Dodatek č. 1 ke smlouvě o dílo č. SML/2023/0143/OSIO

1.1. Smluvní strany se dohodly na změně předmětu díla a ceny díla ve smlouvě o dílo ze dne 27. 4. 2023 č. SML/2023/0143/OSIO na plnění představující veřejnou zakázku pod názvem „ZŠ Poláčkova 1067, Praha 4 – rekonstrukce školní kuchyně“. Změna předmětu díla spočívá v provedení víceprací na základě zjištění skutečného stavu nemovitosti.

KRYCÍ LIST ZMĚN STAVBY**STAVBA:** ZŠ Poláčkova 1067/3 Praha 4 – rekonstrukce školní kuchyně**Číslo změnového listu:** KLZS-01

ZMĚNOVÝ LIST STAVBY**STAVBA:** ZŠ Poláčkova 1067/3 Praha 4 – rekonstrukce školní kuchyně**Číslo změnového listu:** ZL-02**Název změny:** Odstranění vrstev PVC v jídelně, vč. likvidace odpadu

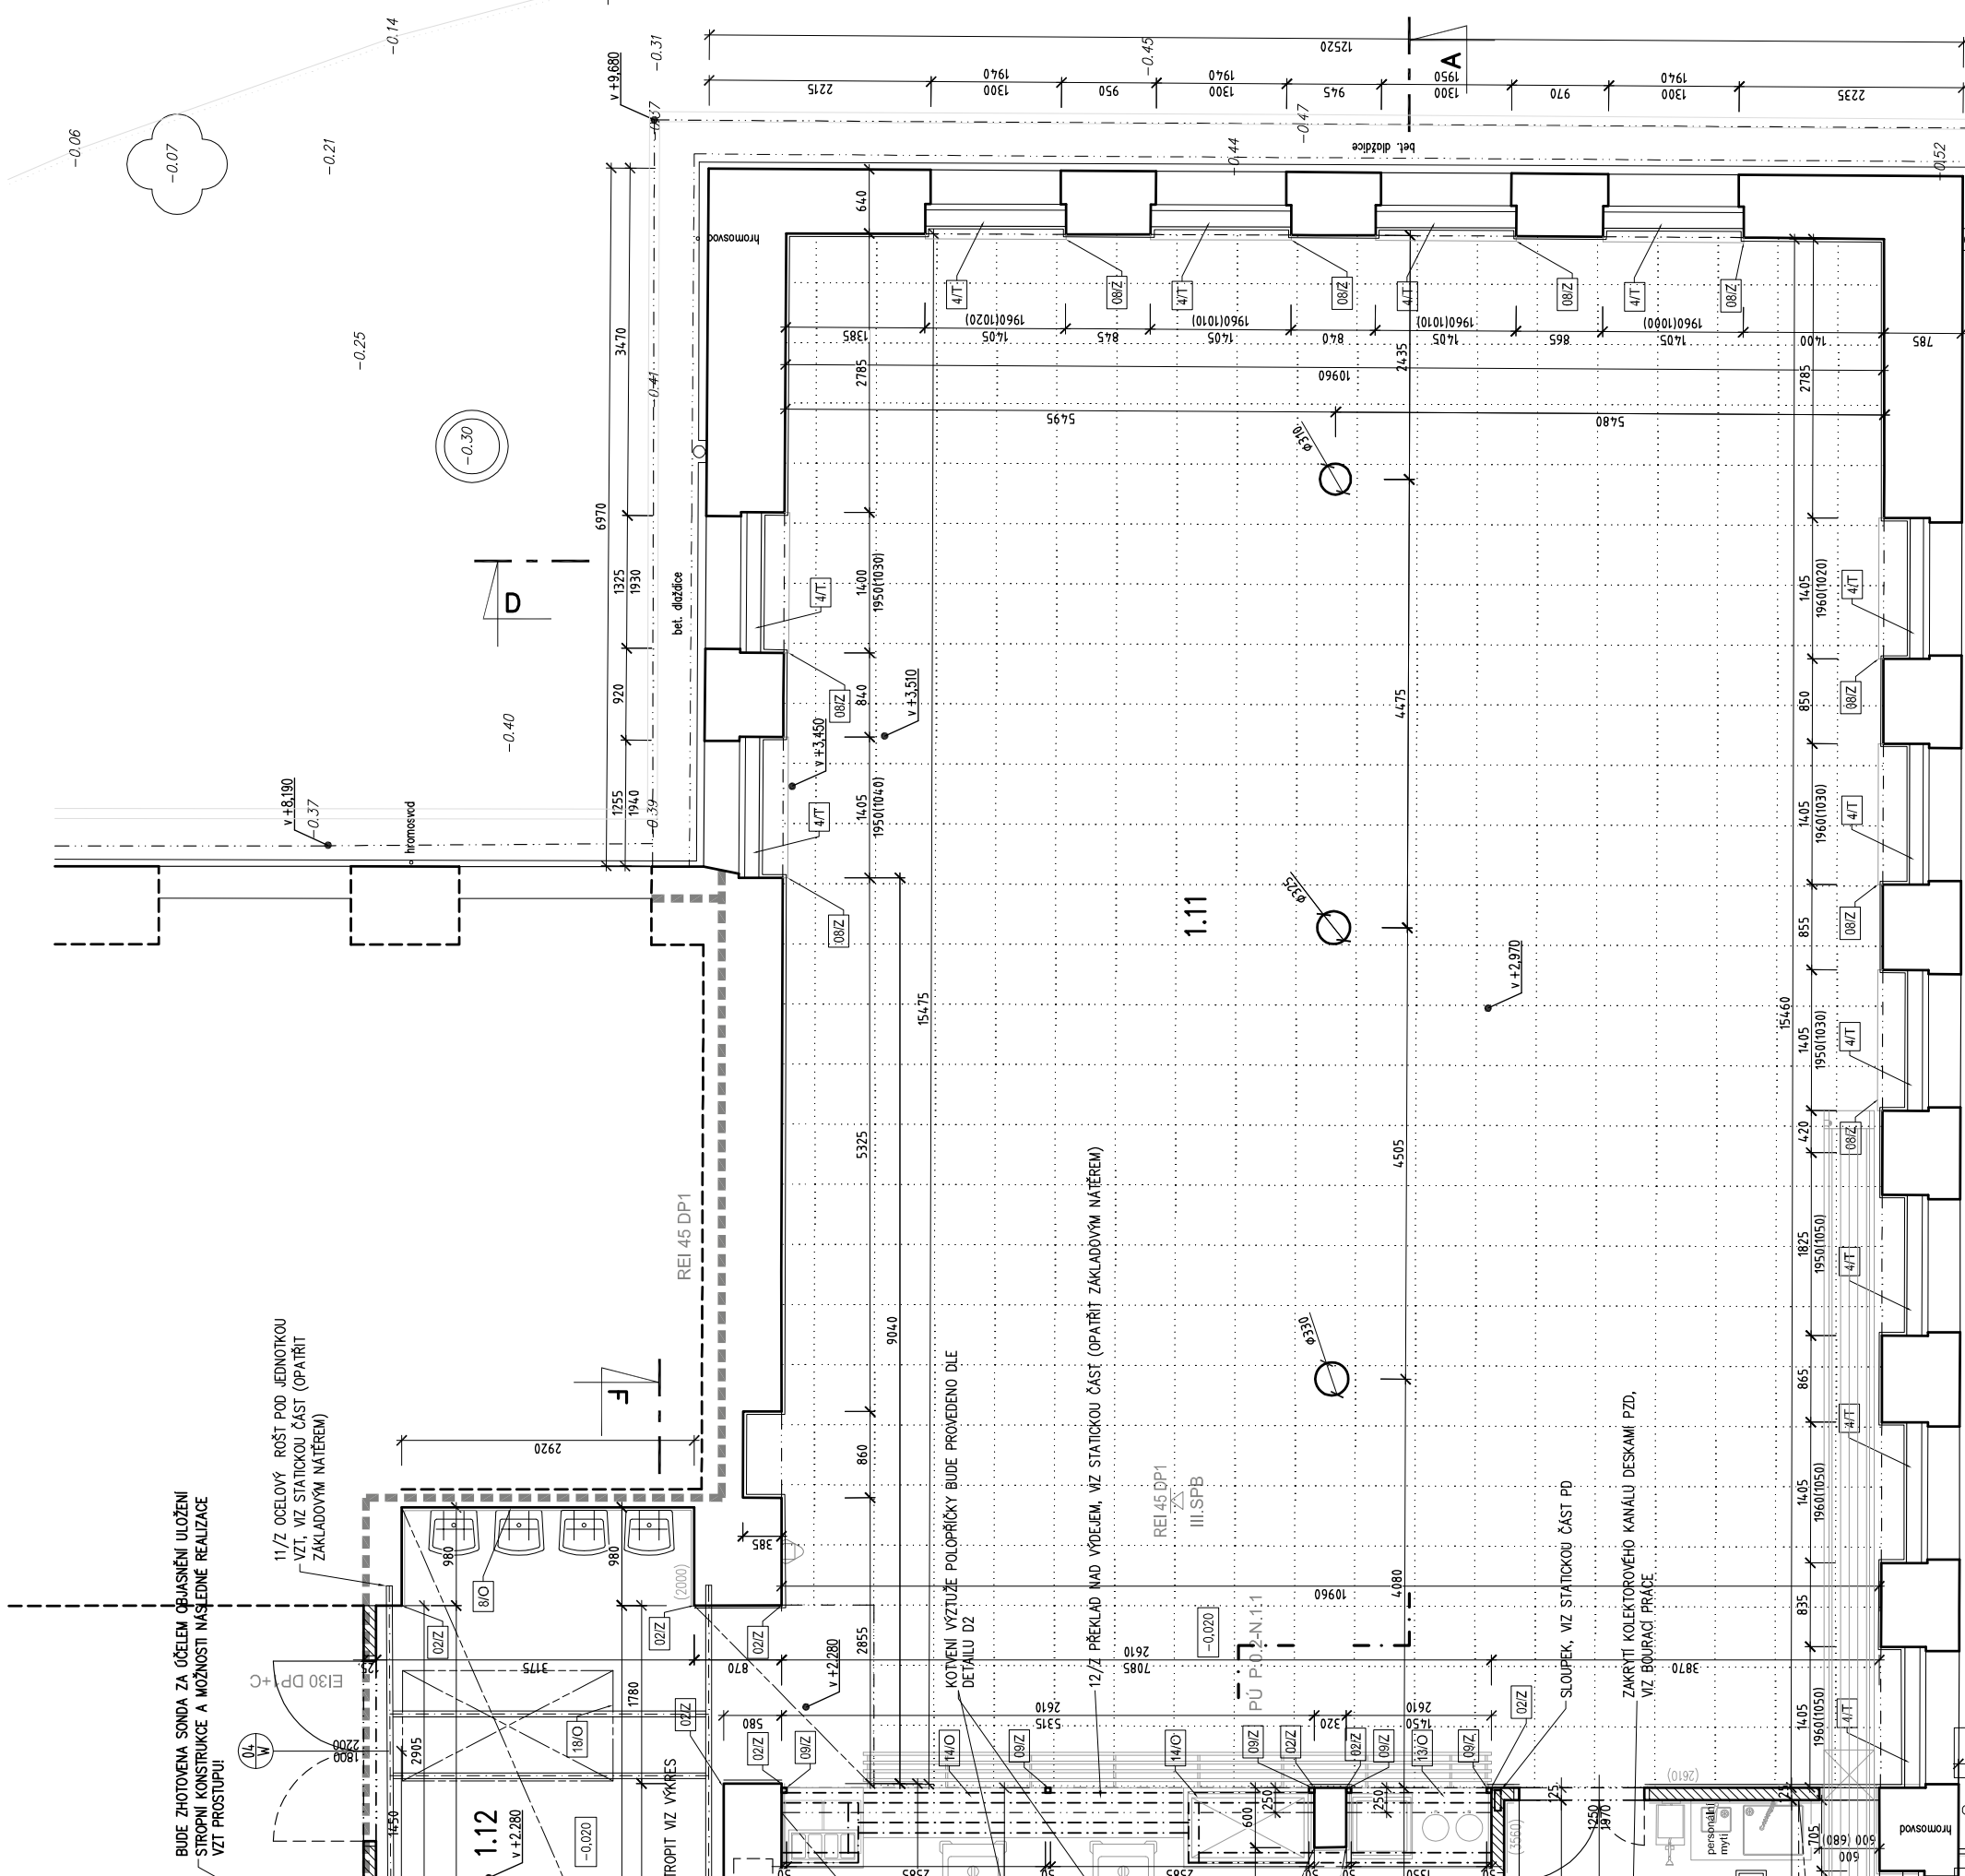
Navrhovatel změny: Zhotovitel stavby Metrostav DIZ s.r.o., Koželužská 2450/4, 180 00 Praha 8 - Libeň	Technické odsouhlasení: TDS - Ing. Bořek Votava AD - Ing. Karel Šíp Za objednatele - Ing. Jiří Vinš
Stavbyvedoucí: [REDACTED]	
Popis změny: - Odstraňování více vrstev PVC krytiny v prostoru jídelny, včetně likvidace odpadu - Odstraňování za použití strojní techniky	
Zdůvodnění změny: Při odstraňování vrstvy PVC v místnosti jídelny byly zjištěny další dvě vrstvy staršího PVC. Projekt a rozpočet počítá pouze s jednou vrstvou PVC, nikoliv se třemi. Dále je provedena změna odstranění lepených povlakových podlah strojně nikoliv ručně, neboť odstraňování ručně není vzhledem ke stavu vrstev možné.	
Umístění: V 1.NP v místnosti jídelny. Číslo místnosti B1.12.

- Technické listy
- Rozpočet
- Půdorys 1.NP část jídelny
- Porovnávací tabulka zaměněných výrobků

ZMĚNOVÝ LIST STAVBY**STAVBA:** ZŠ Poláčkova 1067/3 Praha 4 – rekonstrukce školní kuchyně**Číslo změnového listu:** ZL-07**Název změny:** Sanace železobetonových nosných konstrukcí v 1.NP**Navrhovatel změny:**Zhotovitel stavby Metrostav DIZ s.r.o.,
Koželužská 2450/4, 180 00 Praha 8 - Libeň

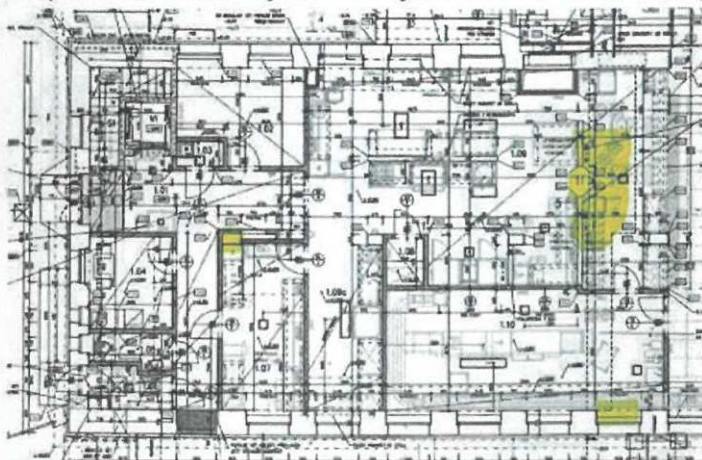
Provedení sanace stávajících železobetonových nosných konstrukcí.

- Při demontáži VZT potrubí, bylo zjištěna absence krycí vrstvy betonu u nosné výztuže průvlaků a stropní desky v 1.NP. Dále degradace některých částí výztuže.
- Pro zajištění funkce výztuže se navrhuje její sanace a vyspravení krycí vrstvy betonu.

Strop v 1.NP v části bývalé kuchyně. Číslo místnosti dle půdorysu bouracích prací B1.08.

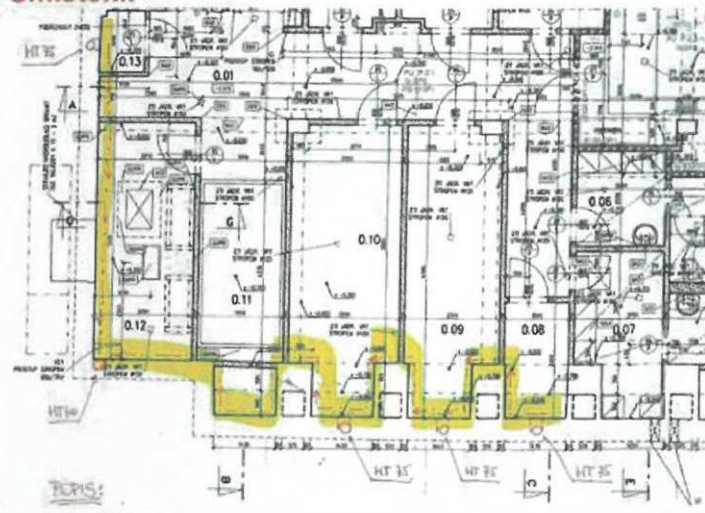
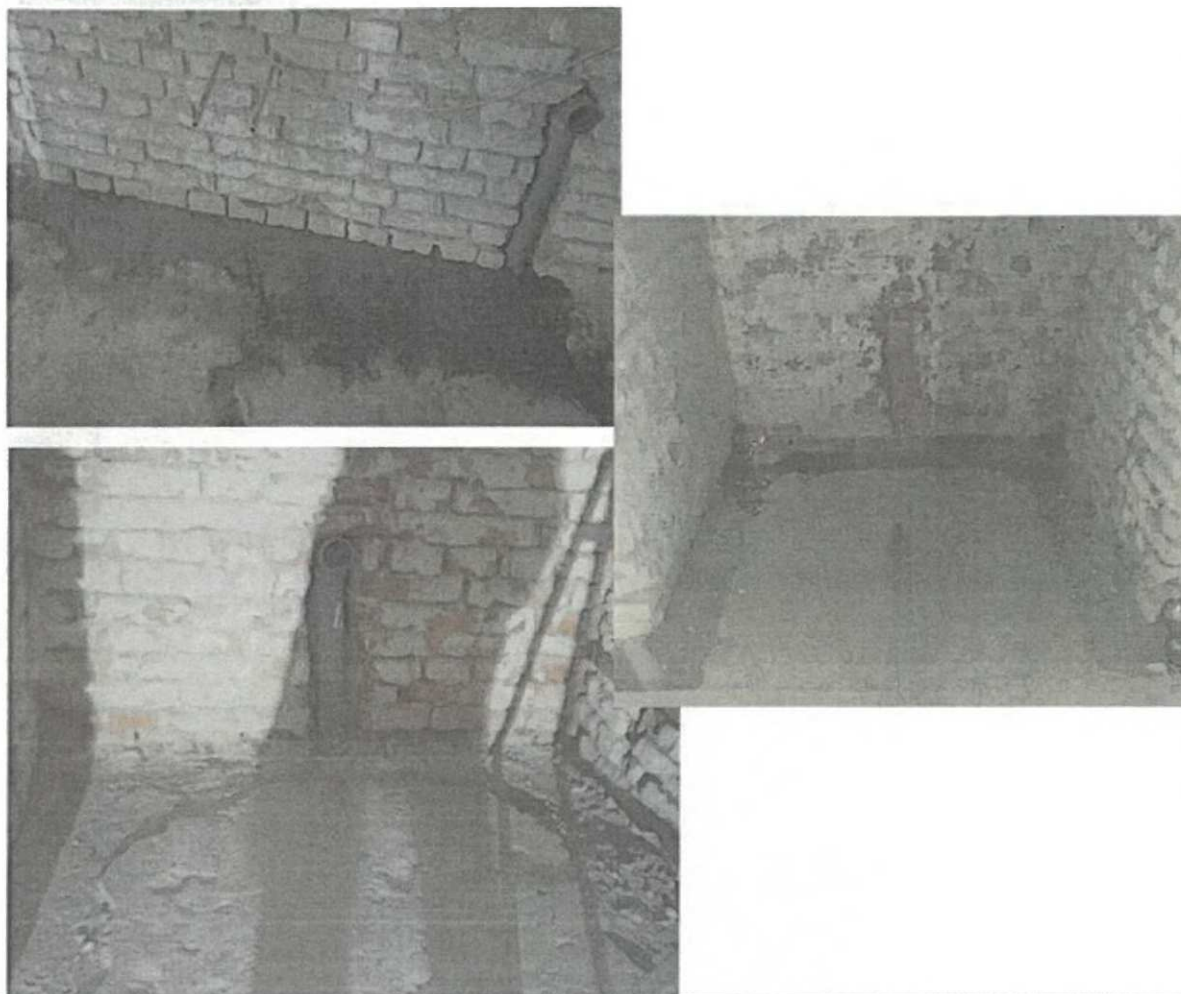
- Provedení drenážního a odvětrávacího potrubí

- Během průzkumných prací byla zjištěna zvýšená vlhkost zdi v 1.PP v budoucích místnostech 0.12, 0.11, 0.10, 0.09 a v části 0.01 a 0.13.
- Z tohoto důvodu AD navrhl systém odvětrávacího potrubí, k zamezení vzniku vlhkosti v kritických místech.

**SCHEMA ŘEŠENÍ
IZOLACE V PODLAZE**

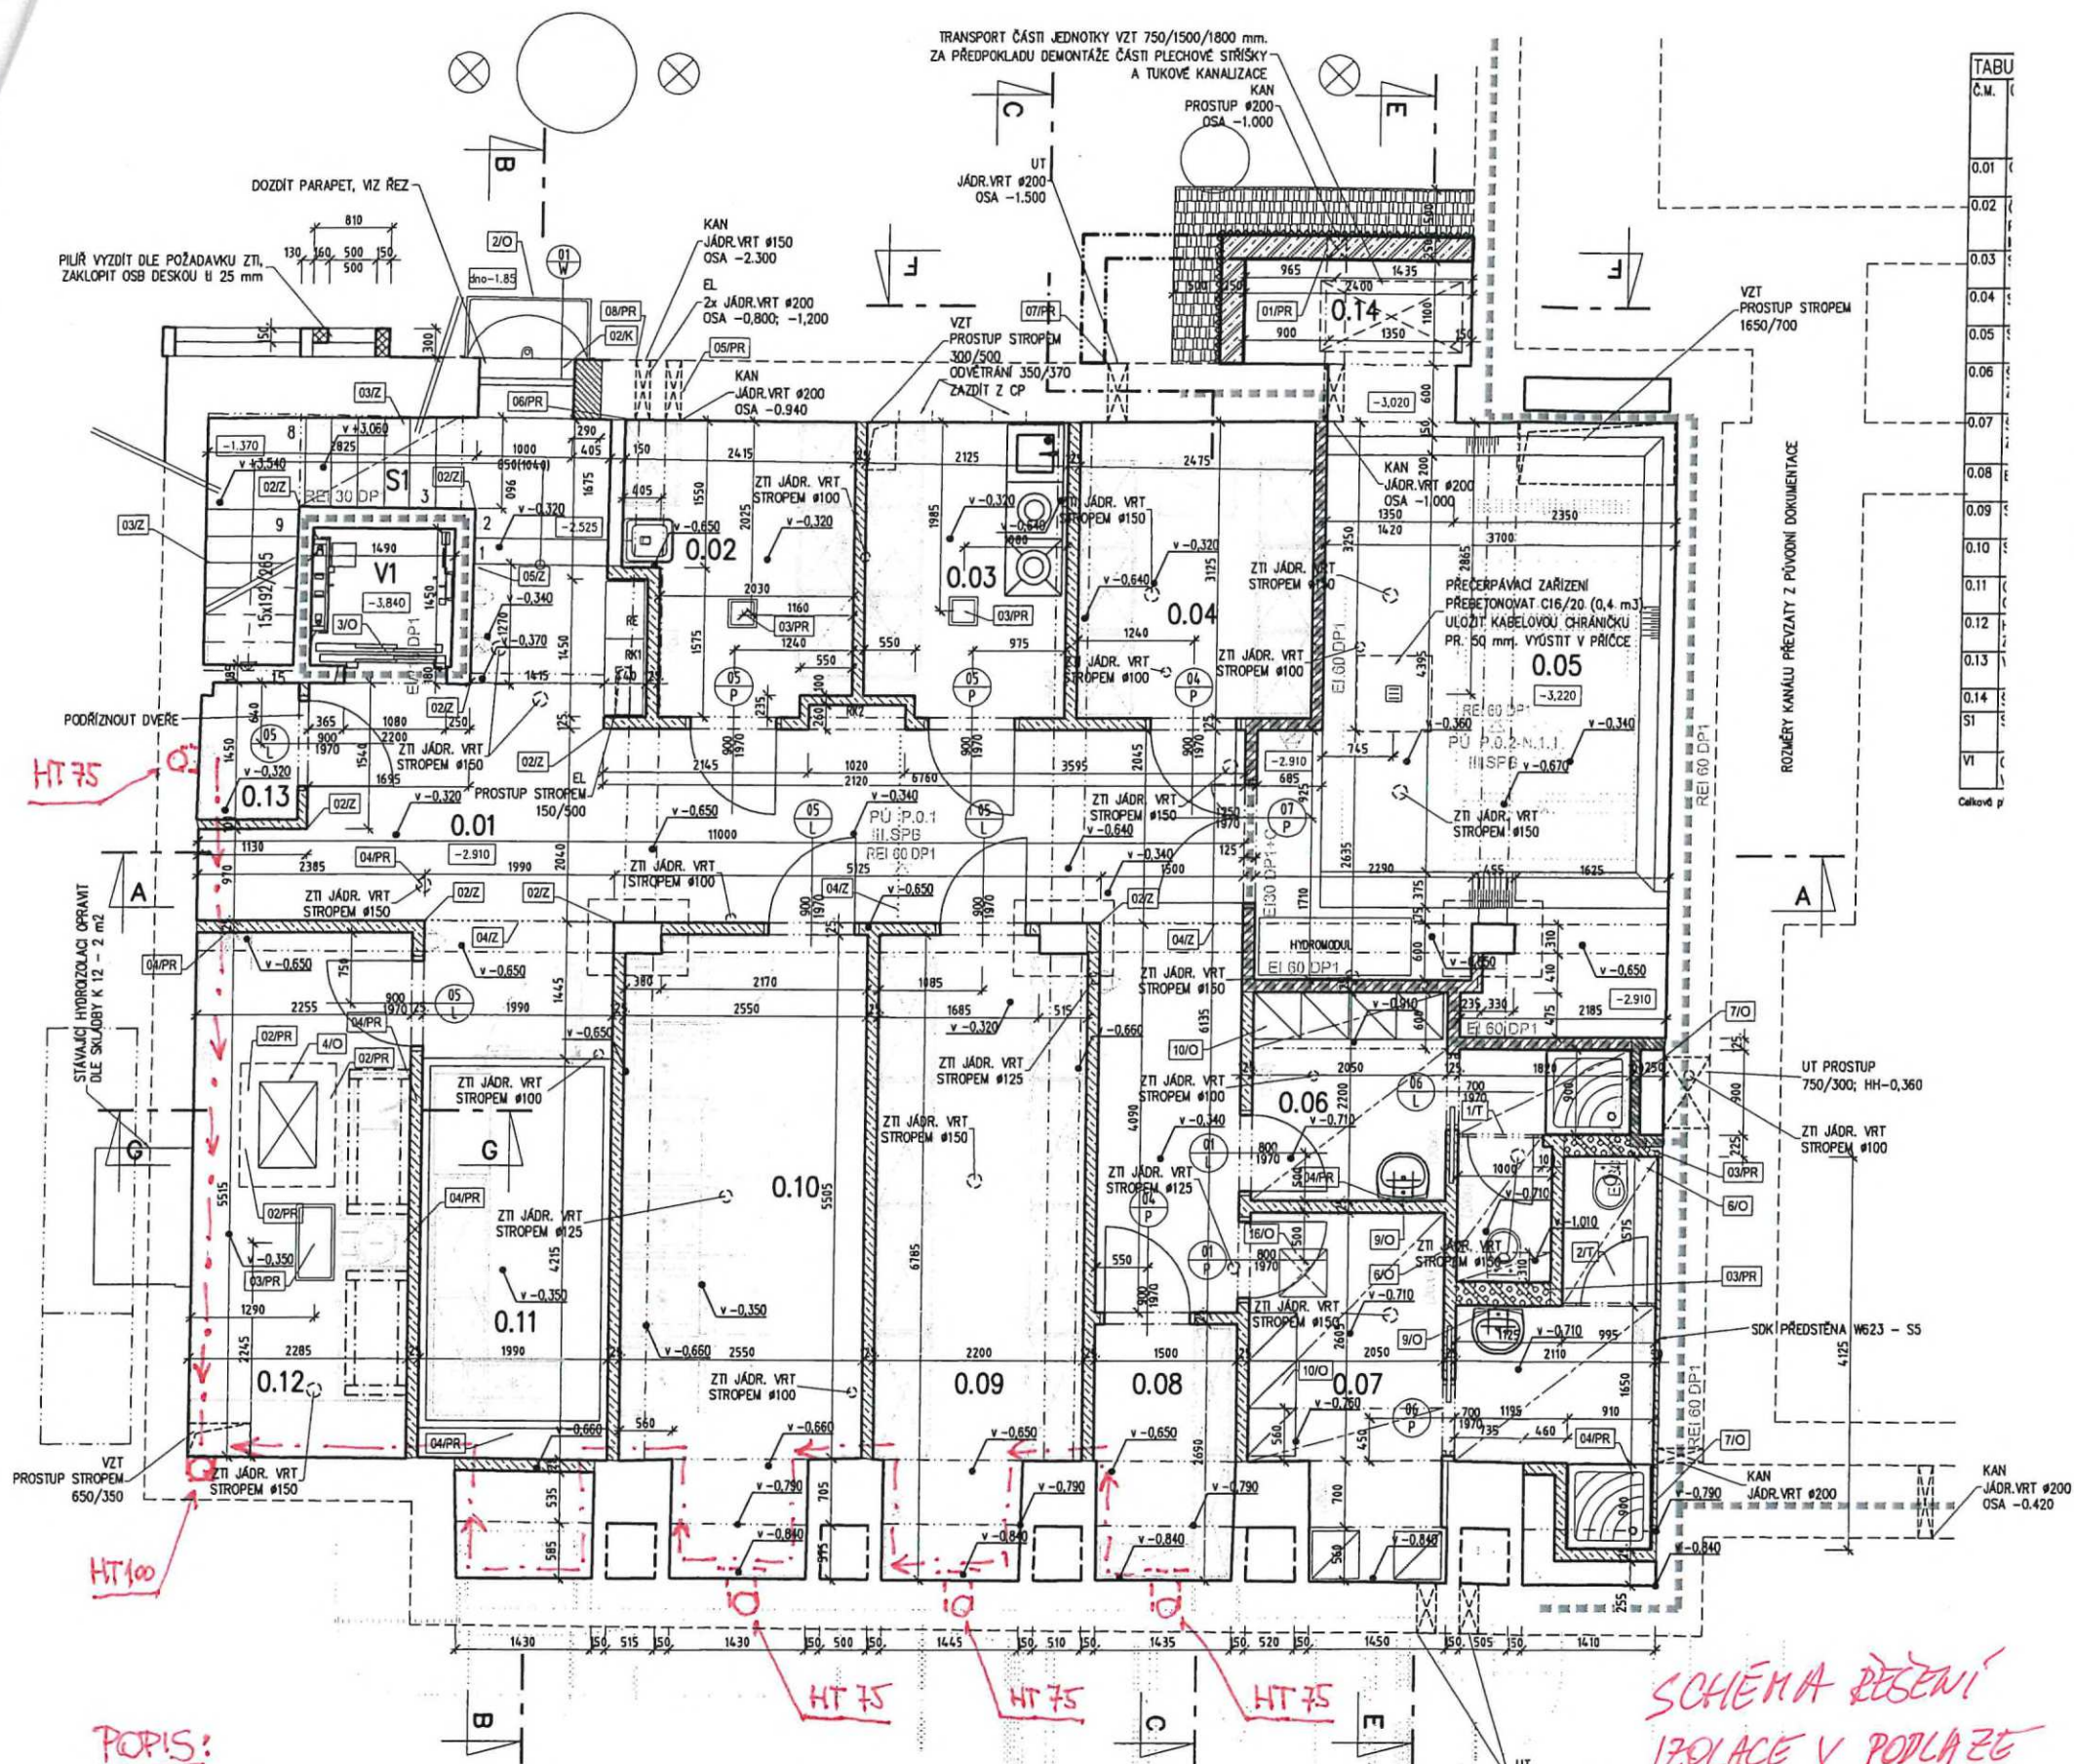
- POD ÚROVNÍ HRUBÉ PODLAHY (POD NOVOU HYDROIZOLACÍ) BUDE VE ŠTERKOVÉM LOŽÍ OBALENO DŘEVĚNÍ POTRUBÍ DN 80.
- DO DŘEVĚNÍHO POTRUBÍ BUDE PŘIVÁDĚN (SAMOTIČNĚ) VZDUCH POTRUBÍM VE ZDIVU - HT 75 (VYÚSTĚNO 300MM NAD PODL.)
- NA PŘÍVODNÍM POTRUBÍ BUDE OSAZEN 4x PLASTOVÁ PŘIVĚTRÁVACÍ KŘÍŽKA 100/100 (SPODNÍ HRANA 300MM)
- ODTAH BUDE REALIZOVÁN POTRUBÍM HT 100 VE DRÁŽCE ZDIVA AŽ POD STROP 1.N.P. - ZDE BUDE PŘEVĚDĚN NA STASÁNU
- ODTAH BUDE UKONČEN POD ŘÍMSOU POTRUBÍM ZPOPLASTOVANÉHO PLECHU VEDENÉHO V SOUVĚŠTU S DŘEVĚNÍM SVODEM

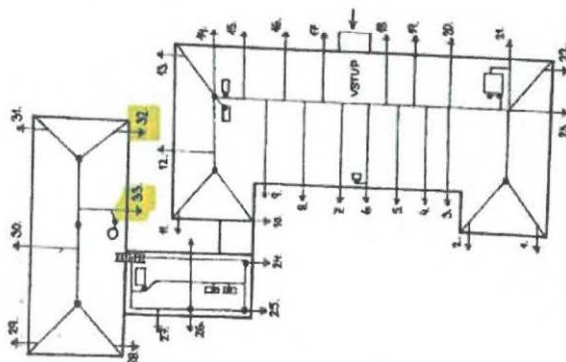
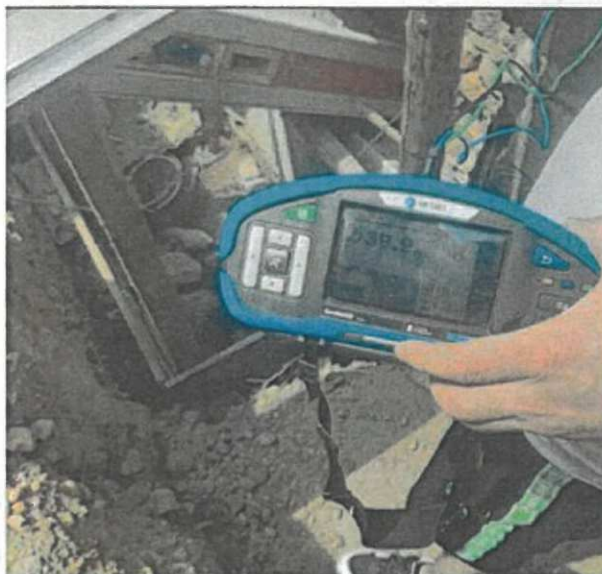
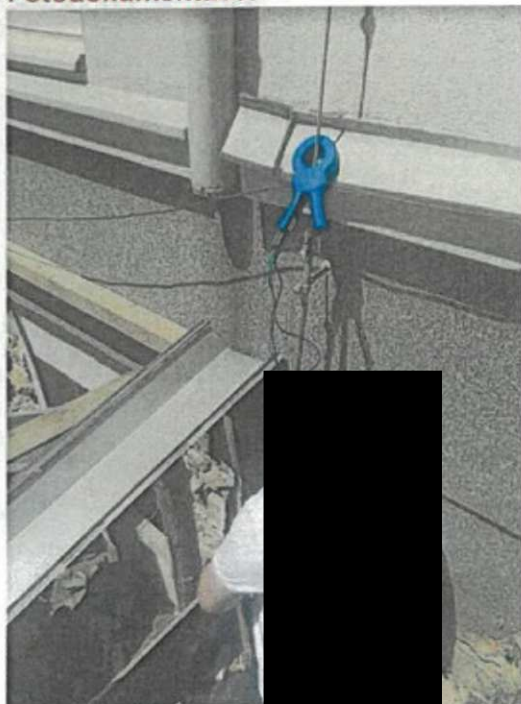
- Položení nového zemního pásu
- Svorkování na stávající hromosvody
- Provedení kontrolní revize

- Během průzkumných prací byl zjištěn nevyhovující stav zemní soustavy. Na základě provedené mimořádné revize LPS je požadována oprava stávajícího systému ochrany před blesky.

- Jižní strana fasády. Dle přiloženého schématu.

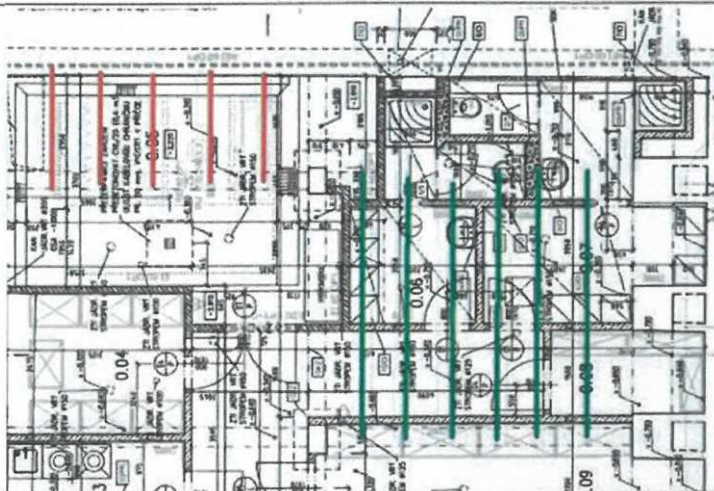
- Sanace stropní konstrukce v 1.PP
- Osekání degradovaného betonu, zajištění protikorozním nástřikem nosnou výztuž, zasanování sanační maltou.
- Osazení ocelových I nosníků k zajištění přenosu zatížení ze stropní konstrukce na trámy a stěny.

- Z prohlídky statika byl zjištěn havarijní stav stropní konstrukce 1.PP a navrženo řešení.
- Podepřít stávající stropní desku ocelovými I nosníky a z degradovaný beton vyspravit sanační maltou.

- 1.PP stropní konstrukce viz schéma
- Červená I 120
- Zelená I 180
